**TOP I.4. - Bebauungsplan „Auf der Gewann II“, Dickschied;
- Wertungsbeschluss -**

Bebauungsplan AUF DER GEWANN II

WERTUNG DER ANREGUNGEN

STAND 14.10.2021

Anlage(n)
Übersichtskarte (© NavLog/GeoBasis-DE / BKG 2020) / geoGLIS OHG (p) by Intergraph

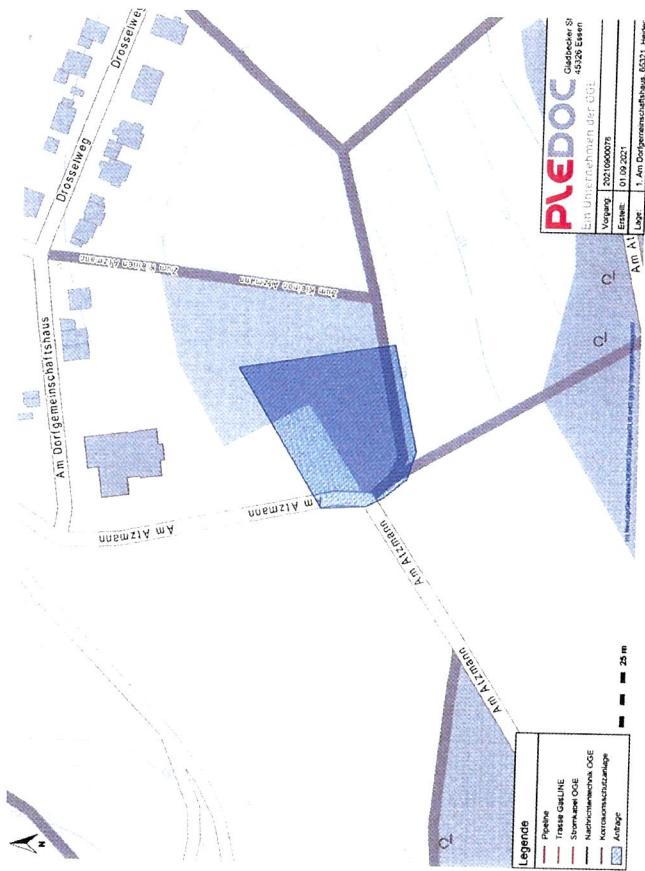
Wir weisen darauf hin, dass durch die Festsetzung planexterner Ausgleichsflächen eine Betroffenheit von uns verwalteten Versorgungseinrichtungen nicht auszuschließen ist. Wir bitten um Mitteilung der planexternen Flächen bzw. um weitere Beteiligung an diesem Verfahren.

**Maßgeblich für unsere Auskunft ist der im Übersichtsplan markierte Bereich.
Dort dargestellte Leitungsverläufe dienen nur zur groben Übersicht.**

Es sind keine externen Ausgleichsflächen geplant. Die Kompensation erfolgt innerhalb des Geltungsbereichs sowie mittels Inanspruchnahme des Ökokontos der Gemeinde Heidenrod.
